長崎県公共事業評価監視委員会

石木ダムの治水代替案について私たちが検討した結果をお送りしますので、真摯に検討されることを要請いたします。

石木ダムの治水代替案が採用されないカラクリ —実際には石木ダムより安上がりで有効な治水対策がある—

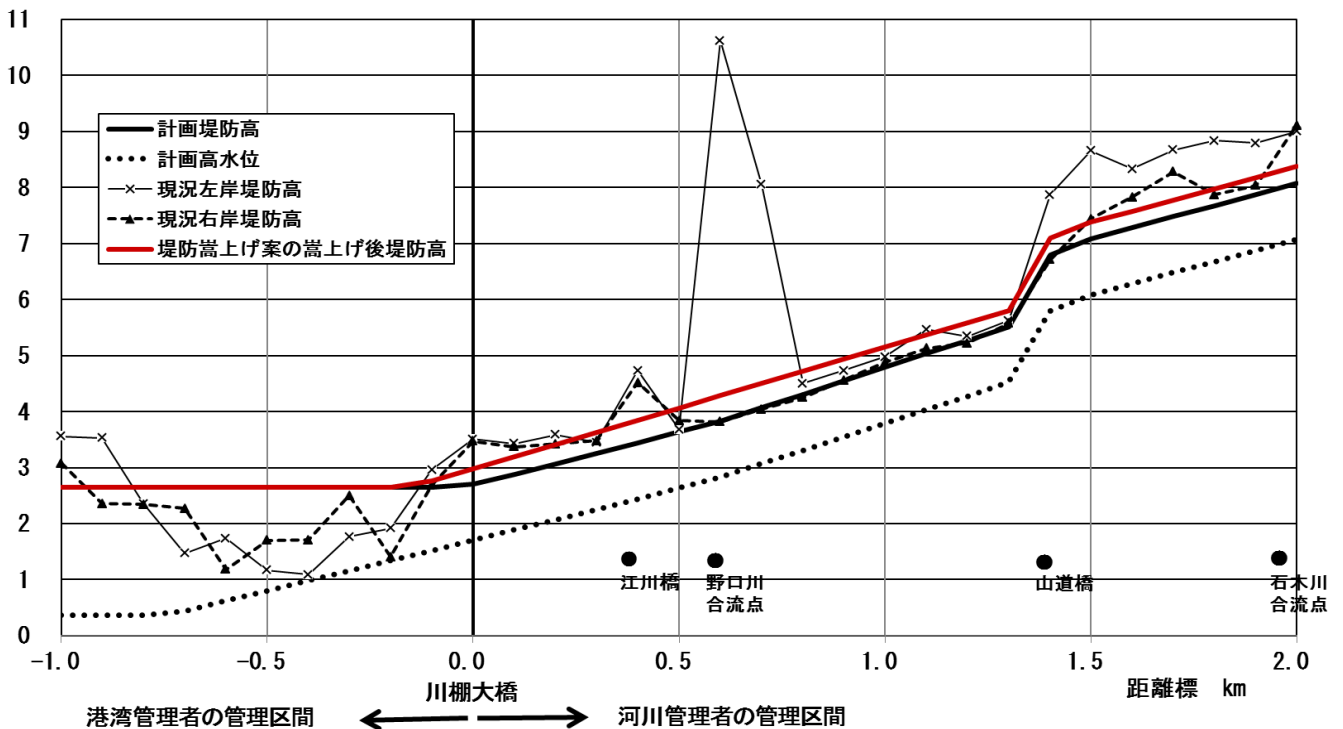
図1は、川棚川下流部の現況堤防高と計画堤防高^{〔注3〕}および長崎県による嵩上げ後の堤防高を示したものです。長崎県は距離標-0.1~2.1kmの区間で概ね0.3~0.46mの堤防嵩上げが必要としています。そのために、5橋の橋梁架替に39億円、4排水機場の建設に27億円、護岸嵩上げ等に37億円の費用がかかるとしています。

県の計算は計画堤防高をベースにして嵩上げ高を求めたものです。しかし、現況堤防高と計画堤防高の関係を見ると、同図で明らかのように左右両岸とも現況堤防高が計画堤防高を上回っており、県が示す嵩上げ後の堤防高を現況堤防高が上回っている区間が大半を占めています。すなわち、県が約2.2kmの区間で堤防の嵩上げが必要だとしています。その大半の区間では、県が示す必要な堤防高がすでに現況堤防高によって確保されているのです。当然のことながら、橋梁振替、護岸嵩上げ等の費用は大幅に減ることになります。

図2 川棚川の堤防高と計画高水位

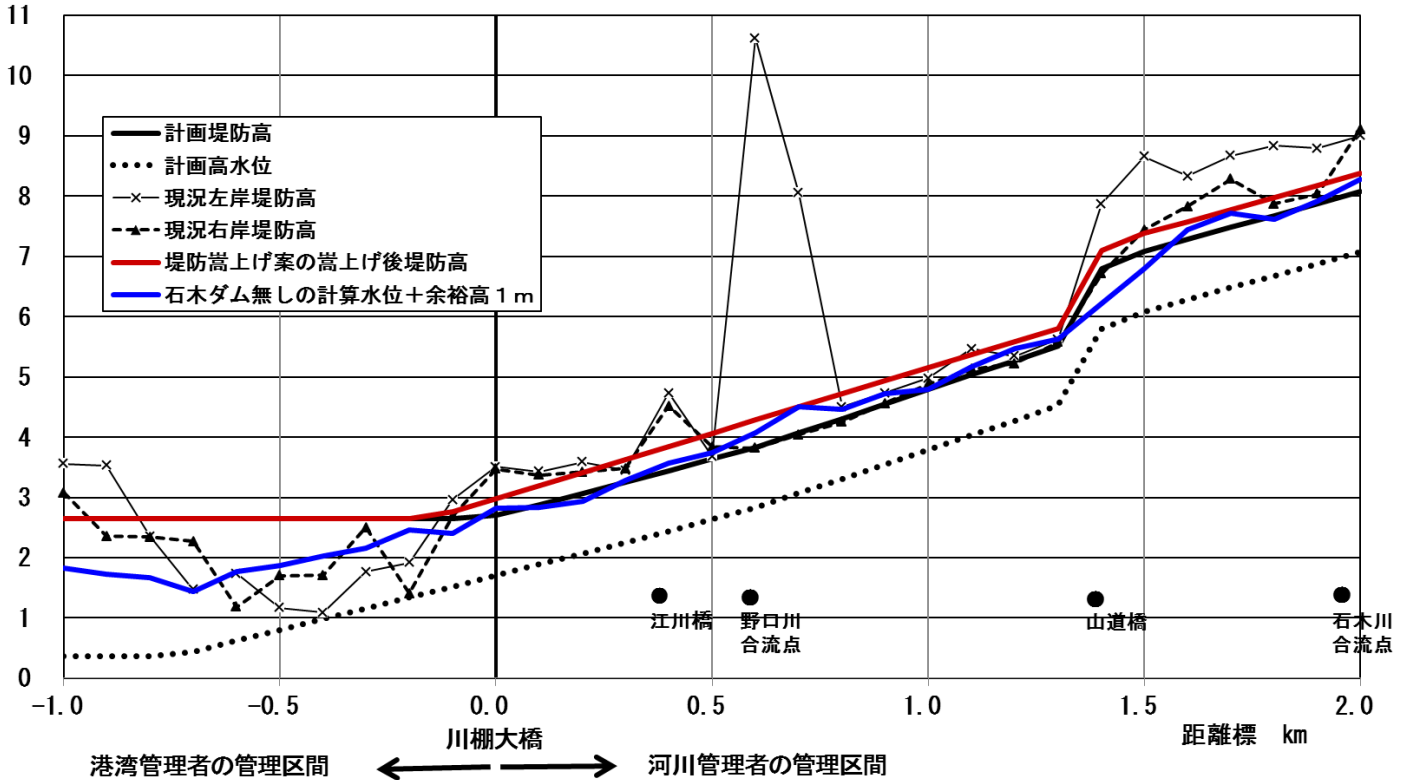
図2は前出の図1にその計算水位+余裕高（1m）を書き入れたものです（余裕高については〔注3〕を参照）。この計算水位+余裕高は長崎県による嵩上げ後の堤防高を全対象区間で下回っています。このように県が示す堤防嵩上げ高は、県自身の水位流量計算表を使っておらず、不正確なものであり、且つ、過大な値が求められているのです。

以上のとおり、県の水位流量計算表を使って石木ダム無しの水位を計算すると、堤防嵩上げを必要とする区間が大幅に短くなります。

図3 川棚川の堤防高と石木ダム無し計算水位との差

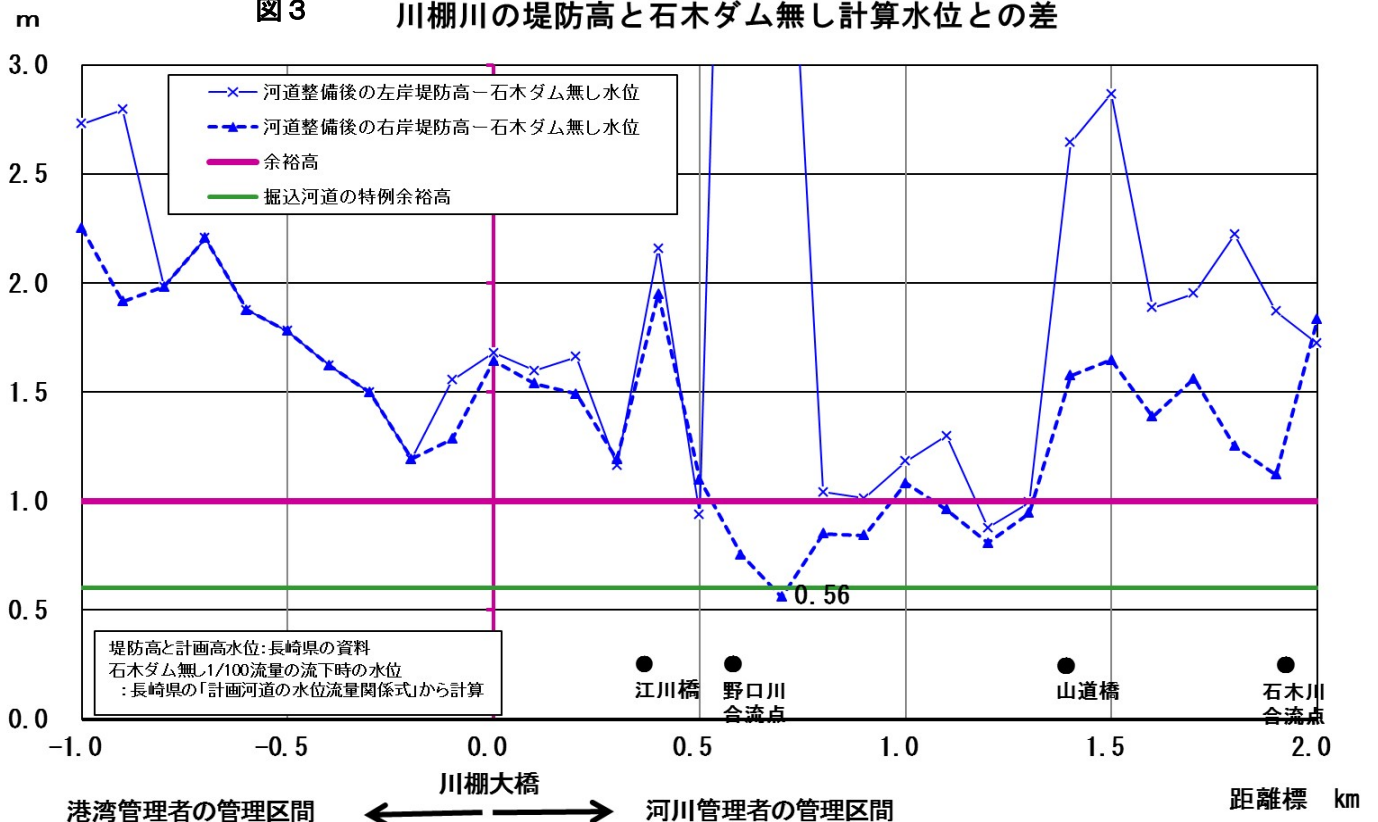
図3は(3)で指摘した現況堤防高が計画堤防高を上回っていることも踏まえて、河道整備後の堤防高と、石木ダム無しの計算水位(上記の計画河道の水位流量計算表を使用)との差を示したものです。

「河道整備後の堤防高ー計算水位」が川棚川の余裕高 1mを下回って嵩上げが必要なのは左岸では距離標 0.5～1.3km の区間、右岸では 1.2～1.3km の区間のみであり、限られた区間です。

県が堤防嵩上げ案として示した嵩上げ必要区間、すなわち、距離標ー0.1～2.1kmの両岸と比較すると、大幅に短くなっています。したがって、上記の計算水位に基づけば、橋梁架替も排水機場の建設も護岸嵩上げ等も工事費が大幅に小さくなることは確実です。

前出の図 3 において、河道整備後の堤防高と石木ダム無しの計算水位との差が余裕高 0.6m を下回るのは、距離標 0.7km 付近のきわめて限られた区間だけ（図 3 からは数十m と推測される）であり、しかも、余裕高 0.6m に対する不足高は最大でわずか 4cm に過ぎません。この不足高は治水計画の誤差範囲のオーダーです。このように非常に短い区間ですから、堤防嵩上げの工事費が非常に小さな金額で済むことは言うまでもありません。
